Italia Nostra Onlus

**Proposta migliorativa per lo schema di massima
della variante generale al P.R.G. della città di Palermo
N. 9
Mercati generali**

Palermo, li 23 Settembre 2016

Immagine n. 2 L'area proposta per il mercato ortofrutticolo nell'attuale schema di massima.

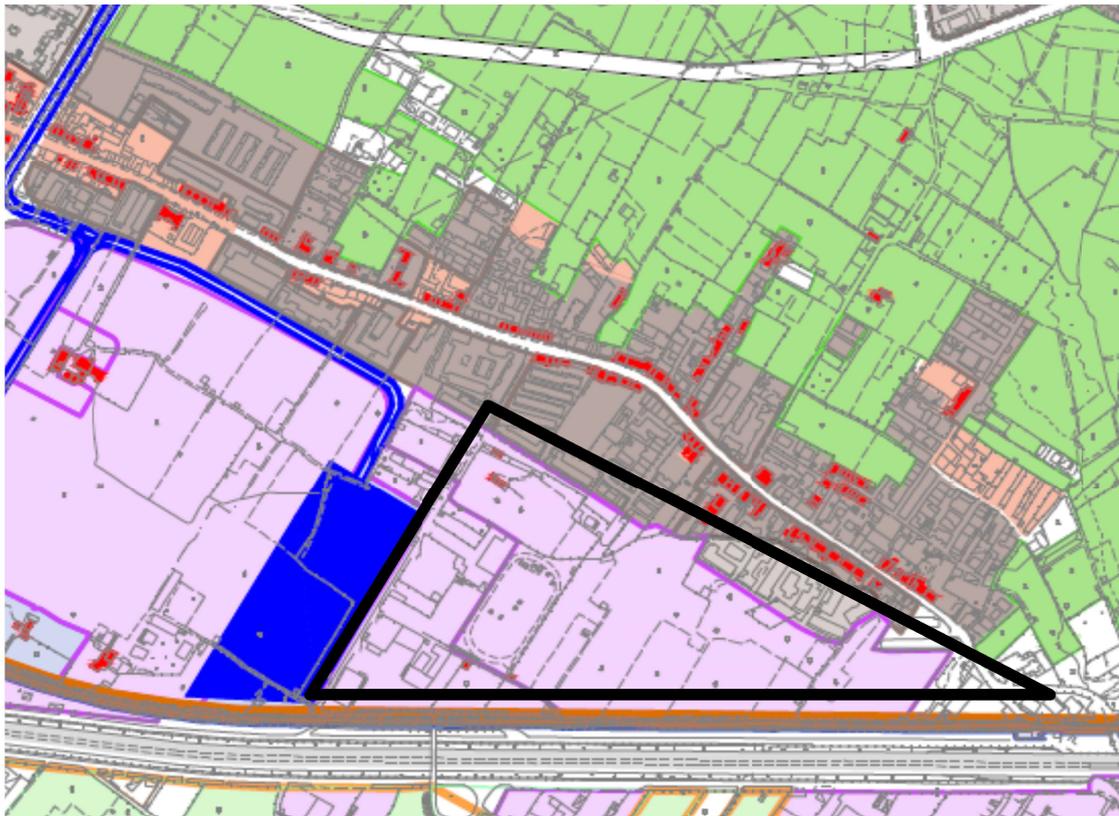
Le compensazione a verde del nuovo mercato ortofrutticolo potrebbero essere concentrate, sia in corrispondenza di via Gulì (in corrispondenza dei resti di alcuni storici fondi agricoli), sia lungo le vallate degli storici canali della sorgente Favara (posta poco a monte della via Messina montagne, sottoposte a vincolo paesaggistico e di particolare delicatezza idrogeologica (Immagine 2 e foto 2).

Il mercato ittico, infine, viene previsto a poca distanza dal porticciolo di pescatori della Bandita realizzando come verde di compensazione parte dell'area verde già prevista dallo schema di massima. Tale intervento potrebbe consentire altresì di modificare anche solo parzialmente la giacitura della via Laudicina, al fine di rettificarne la parte finale del tracciato e consentire, in un'ottica paesaggistica, la visuale del mare, come nelle previsioni del Piano della Grande Palermo del Bonci, dell'inizio del XX secolo. Si propone altresì di modificare leggermente la giacitura (spostandola un po' più a monte) della prevista strada di raccordo fra la detta via Laudicina e la via Kolbe, al fine di salvaguardare il canale irriguo Vetrano, sottoposto a vincolo paesaggistico (Immagine 3 e foto 2).

Foto n 2: il mercato ortofrutticolo (all'interno del triangolo) e il mercato ittico (all'interno del rettangolo) nelle aree alternative proposte.

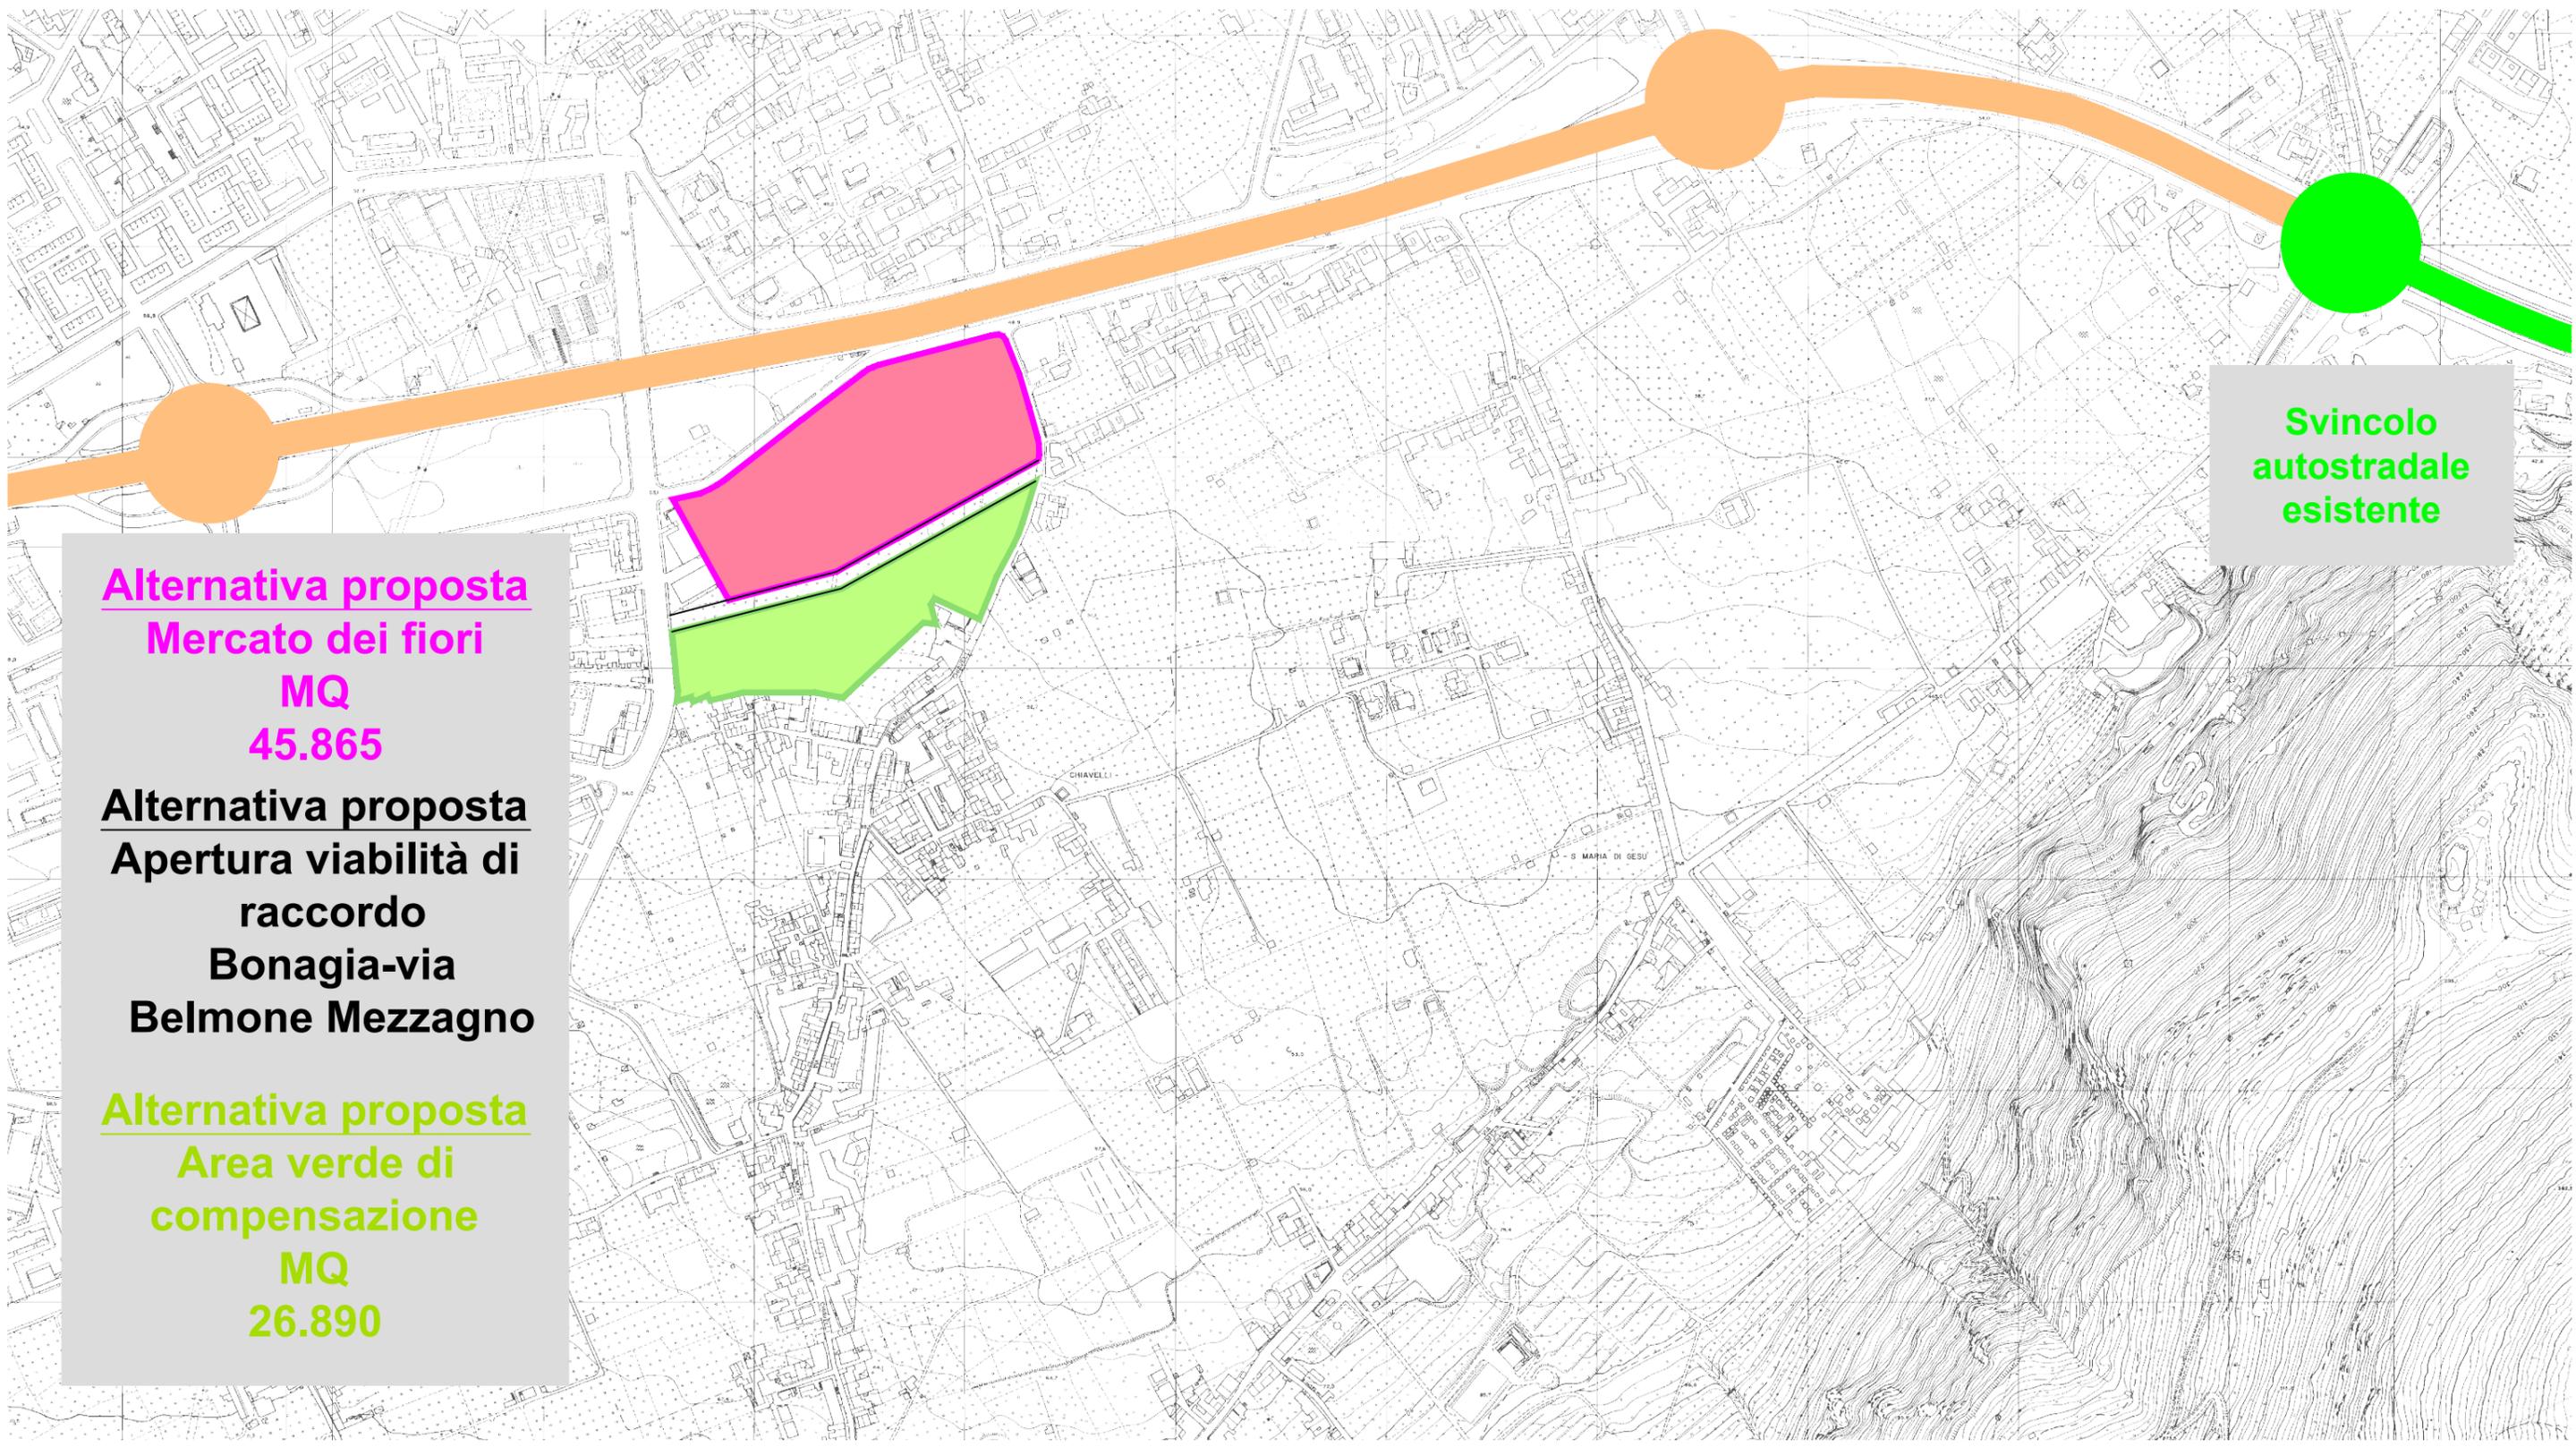
Alternativa proposta
Mercato dei fiori
MQ
45.865

Alternativa proposta
Apertura viabilità di
raccordo
Bonagia-via
Belmone Mezzagno

Alternativa proposta
Area verde di
compensazione
MQ
26.890

Alternativa proposta Salvaguadia Area verde di compensazione MQ 16.207
Salvaguadia Case Abbate-Strano (1912)

Alternativa proposta per l'Area del Mercato Ittico MQ 15.039
(Vecchio MQ 10.820)

Alternativa proposta Rettifica parziale viabilità per consentire visuale del mare

Alternativa proposta Canale Vetrano da tutelare

Alternativa proposta Spostamento a monte della nuova strada per tutelare il canale Vetrano

Alternativa proposta Area verde di compensazione MQ 13.683
Salvaguadia Case e fondo Cillaroto e fondo Vitanza

Alternativa proposta per l'Area dei Mercati generali MQ 93.368

Alternativa proposta Area verde di compensazione MQ 71.240
Salvaguadia Fondovalle canale Favara e torrente Furitano (vincolo ex 431/85 già presente sull'area)

Eliminazione mercato ortofrutticolo di Villabate e Sistemazione a verde di piazza Figurella (interventi di carattere metropolitano)

Prolungamento linea 1 Tram fino a Villabate (collegamento metropolitano)
